Vooroverleg- en inspraaknota voorontwerp- bestemmingsplan 'Stationsgebied 2020' en voorontwerp- beeldkwaliteitsplan

1. Inleiding

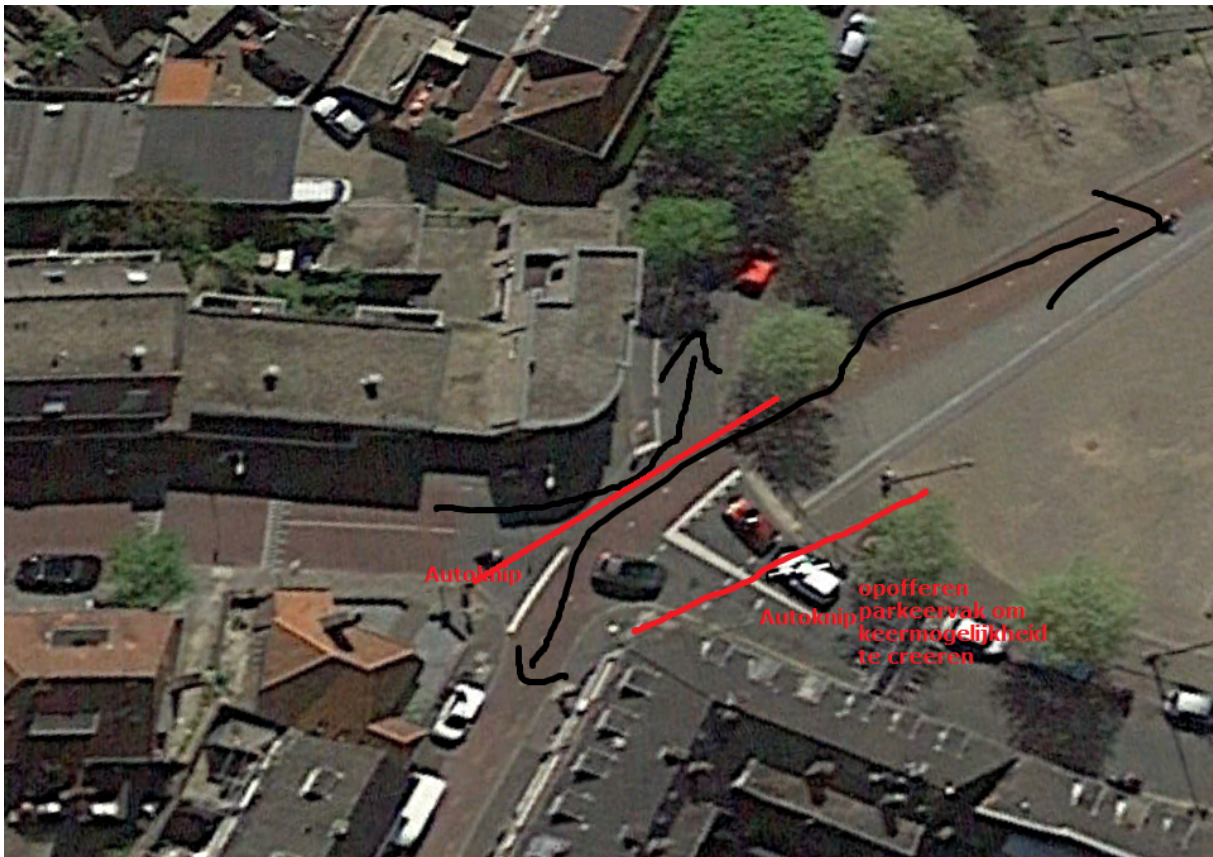
Vraagt bij de bestrating niet dezelfde stenen te gebruiken als bijvoorbeeld op het eerste deel van de Groest en in de Leeuwenstraat. Die stenen worden bij regen namelijk heel glad en dus gevaarlijk.

In de openbare ruimte van het stationsgebied moet het Hilversumse landschap ervaarbaar zijn. Dit doen we door zo veel mogelijk inheems groen aan te planten en de bestrating te laten refereren aan de lokale ondergrond. De bestrating zoals op de Groest en de Leeuwenstraat komt daarvoor niet in aanmerking.

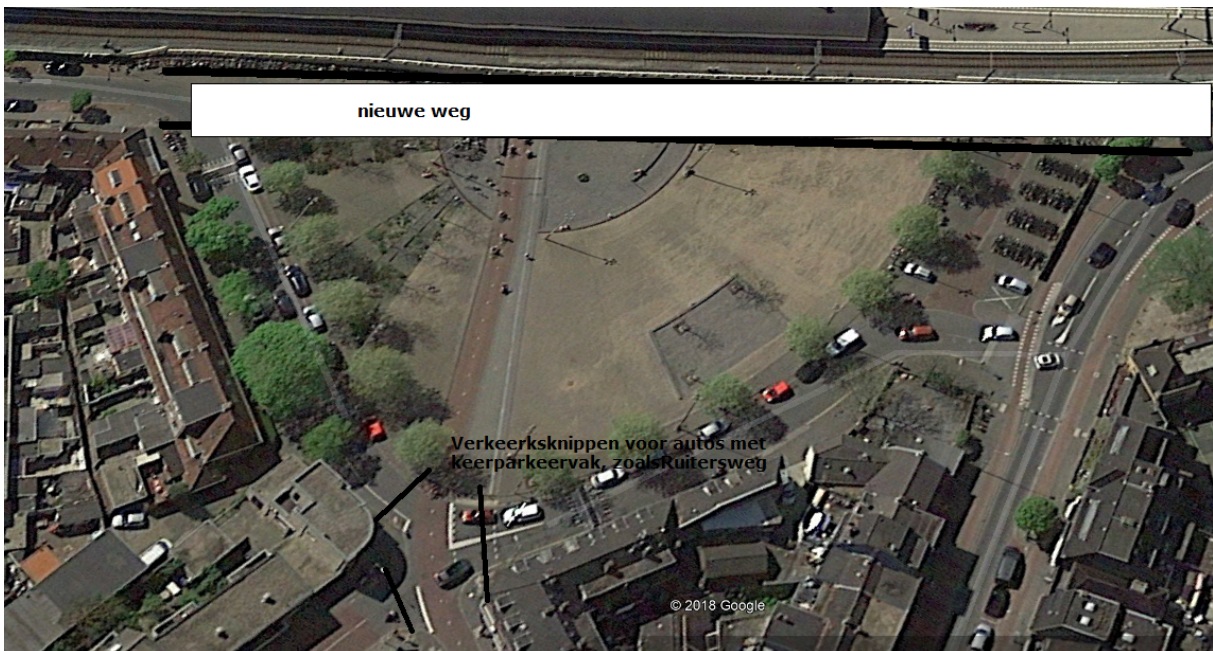
Vraagt om parallel aan het spoor een 'brug' voor (alleen) auto's te realiseren (boven de fietsers & voetgangers) ter verbetering van de verkeersveiligheid en doorstroming. Er kan dan een knip voor auto's komen bij de fietstunnelmonding (misschien met ruimte om op de Kleine Drift linksaf te slaan naast een doorgaand fietspad). Het zeer gevaarlijke kruispunt tunnel - Kleine Drift voor fietsers kan dan vervallen.

De ontsluiting van de wijken achter het spoor verbetert: in plaats van via de Kleine Spoorbomen kunnen auto's dan relatief makkelijker naar de Beatrixtunnel rijden. Een brug kan zowel voor eenrichtingsverkeer (zuidwaarts) worden gemaakt als tweerichtingsverkeer. De laatste lost de meeste problemen op.

De fietsparkeervakken moeten elders op het plein worden herplaatst, bijvoorbeeld onder de nieuwe weg. Door de nieuwe stadsmuur voor de brug hoger te maken kan deze tevens als geluidswal voor spoorgeluid functioneren.

Het Oosterspoorplein valt niet binnen de grenzen van het (voorontwerp)bestemmingsplan. In het voorjaar zal de gemeente een traject opstarten met NS Vastgoed (als eigenaar van het Oosterspoorplein) en betrokkenen (bewoners en anderen) om verdere invulling te geven aan het Oosterspoorplein. Vooruitlopend daarop wordt op basis van een participatiebijeenkomst met de buurtvereniging gestart met de herinrichting van het kruispunt Fietstunnel – Kleine Drift. De werkzaamheden worden in het eerste kwartaal van 2020 uitgevoerd.

Voorstel reclamant 'Right to Challenge'

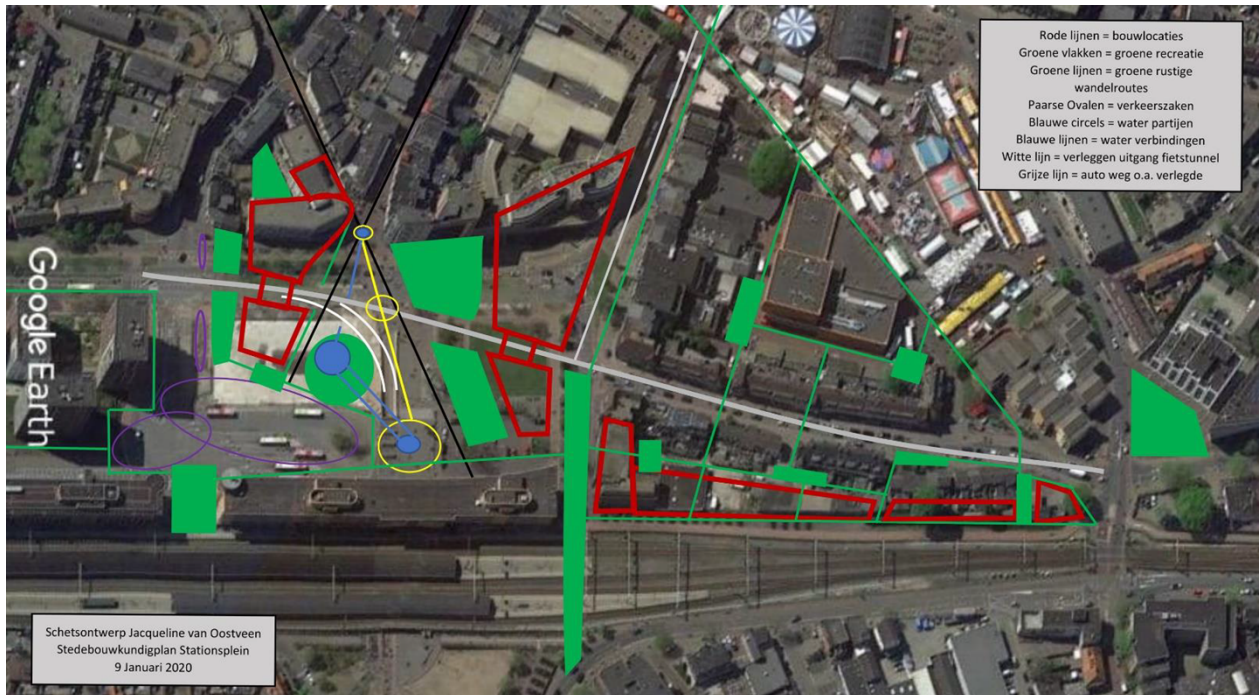
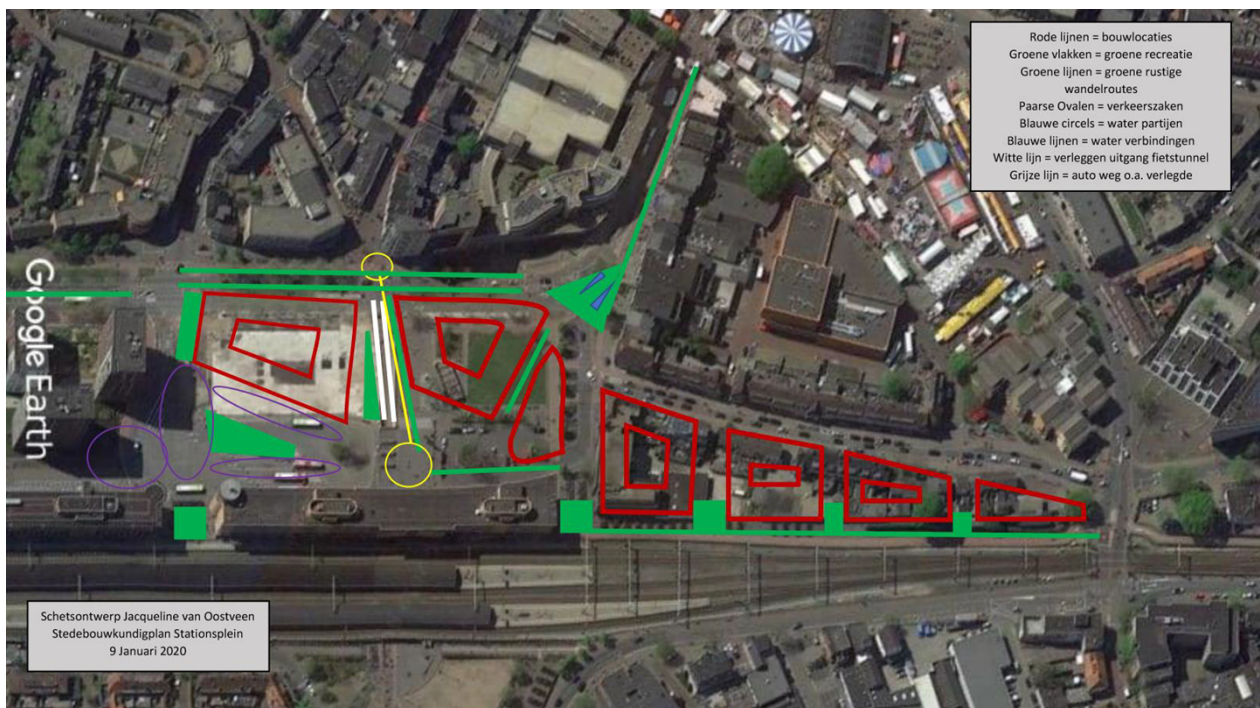
Vraagt nogmaals naar de gestelde kaders stedenbouwkundig plan te kijken, ook vanwege de nieuwe ontwikkelingen. Vraagt om meer openheid in het gebied door een betere balans tussen steen, openbare ruimte, verkeer en groen met een betere integratie van de huidige en historische context.

Voorstel houdt in: verwijderen binnentuinen, realiseren gezamenlijke dakterrassen voor de bewoners en resterende ruimte voor alle inwoners en bezoekers. Bouwvolumes worden hierdoor ook kleiner. Halveer het Koninginneweg-deel met daartussen een groen straatje en een tussendoor naar de markt. Straatmeubilair verwijst naar de vormgeving van oude media apparatuur (zie het bij de reactie gevoegde plan). Richting Leeuwenstraat is er een natuurlijke open trechter die ruim aanvoelt omdat het groen je de stad in leidt. Twee bouwvlakken zijn verschoven en sluiten aan op de bestaande bebouwing. Herontwikkeling in samenwerking met die eigenaren is een mogelijkheid. Kost de gemeente waarschijnlijk ook minder. Er ontstaat een groter plein en het volume van de gebouwen voelt veel minder volumineus aan. Het 3^e bouwblok verdwijnt, er komen 2 kleinere bouwblokken terug. Via gezamenlijke overbruggende ontmoetingsruimtes op de 2^e of 3^e verdieping zijn deze gekoppelde aan de herontwikkelde locaties. De bouwhoogte is hoger aan de stadkant en loopt af richting station om zo ook een

Uit de enquête van het beeldkwaliteitsplan blijkt dat de wens is voor meer open groene ruimte. En ook veelal geen grote bebouwing.

Door verlegging van de uitgang van de fietstunnel wordt de oversteek van de Schapenkamp ter hoogte van de Leeuwenstraat veiliger omdat fietsers en wandelaars worden gescheiden. De Schapenkamp wordt deels verlegd, mogelijk kan onder het gebouw bij de Silverpoint nog een verkeersroute lopen.

Een groene parkbrug verbindt oost en centrum en kan veel verschillende functies vervullen in het gebied. Onder de brug is ruimte voor hulpdiensten, kiss & ride, laden & lossen en eventueel naar de parkeerkelder van de nieuwbouw.

De straten vormen een kruis net als in de plannen van 2015. De zichtlijnen lopen echt naar de Groest, kruising Kampstraat en Spoorstraat en natuurlijk station. Op deze zichtassen worden bouw elementen geplaatst. Veel van de uitgezochte informatie voor het '7 straatjes plan' kan zeker in de verdere ontwikkeling en uitvoering worden meegenomen.

In deze fase van de planvorming is inspraak gevraagd op het voorontwerp-bestemmingsplan en het voorontwerp-beeldkwaliteitsplan. Beiden zijn een uitwerking van het Stedenbouwkundig plan dat in mei 2019 na 3 jaar studie en planvorming door de raad is vastgesteld. In de aanloop naar vaststelling van het Stedenbouwkundig plan zijn meerdere momenten geweest voor reacties en opmerkingen. Ook zijn er ontwerpen en schetsen ingebracht door bewoners en belanghebbenden. Deze zijn allemaal serieus bestudeerd en afgewogen en er zijn elementen uit overgenomen. In deze fase is er daarom geen ruimte meer om een compleet nieuwe opzet van het Stedenbouwkundig plan voor te stellen.
